PLIEGO DE ABSOLUCIÓN DE CONSULTAS

PROCESO POR ADJUDICACIÓN SELECTIVA Nº SEL-0063-2023-OLE/PETROPERU PRIMERA CONVOCATORIA

“ADQUISICION DE RASPATUBOS DE LIMPIEZA PARA TRAMO II Y ORN”

COMPAÑÍA: REPRESENTACIONES Y SERVICIOS TECNICOS S.R.L -RESERTEC S.R.L.

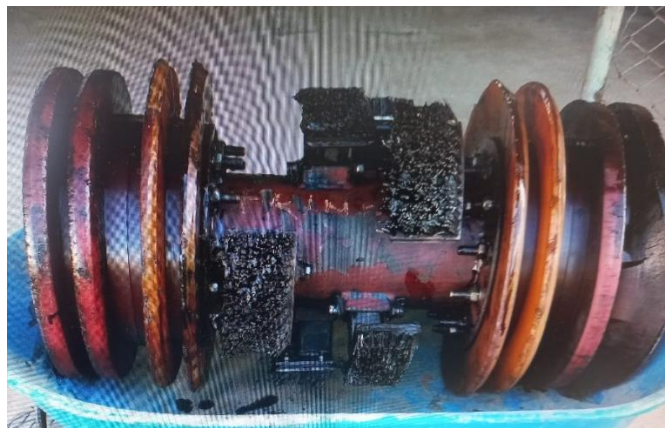
[...] Las CT indican cotizar los Raspatubos y sus repuestos, pero no indica cantidad ni descripción de qué repuestos ofertar. Apreciaremos detallar los repuestos que se deben ofertar y en qué partida de la propuesta económica se deben incluir. [...]

Se requiere que coticen los cuerpos junto con los componentes (discos, copas, magnetos, escobillas metálicas, entre otros) que configuran todo el raspatubo; es decir, un raspatubo completo y listo para su uso. El costo de los componentes (repuestos) deben incluirse en la misma partida del ítem del raspatubo.

Esquema 1:

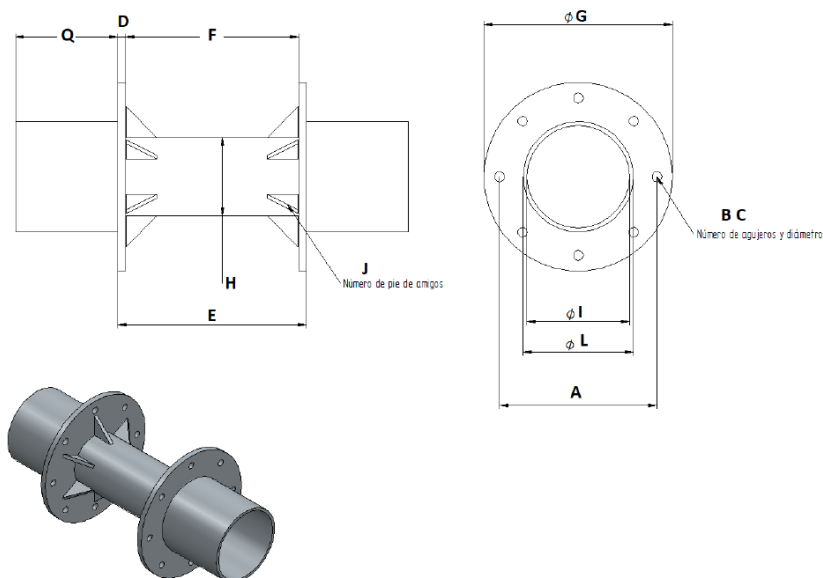
[...] La nomenclatura de algunos datos indicados en las medidas de los Raspatubos como dimensión de pie de amigos, distancia soporte cuerpo, Diámetro para sistema de enganche, Longitud tubo externo, etc. no es clara. Por favor incluir un esquema en el que se definan claramente estos términos.

Se remite esquema solicitado.

MEDIDA	REFERENCIA	DIMENSIÓN
Distancia entre centros	A	
Número de agujeros	B	
Diámetro agujeros	C	
Espesor discos acero	D	
Altura cuerpo	E	
Altura tubo	F	
Diámetro discos en acero	G	
Diámetro tubo	H	
Diámetro para sistema de enganche	I	
Dimension y cantidad de pie de amigos	J	
Dimension y cantidad de soportes	K	N/A
Diámetro tubo externo	L	
Diámetro Brida Externa	M	—
Distancia entre centros agujeros soportes	N	N/A
Diámetro y Distancia entre centros agujeros soportes	O	N/A
Cantidad y dimension soportes	P	N/A
Longitud tubo ext.	Q	
Diámetro By Pass	R	—
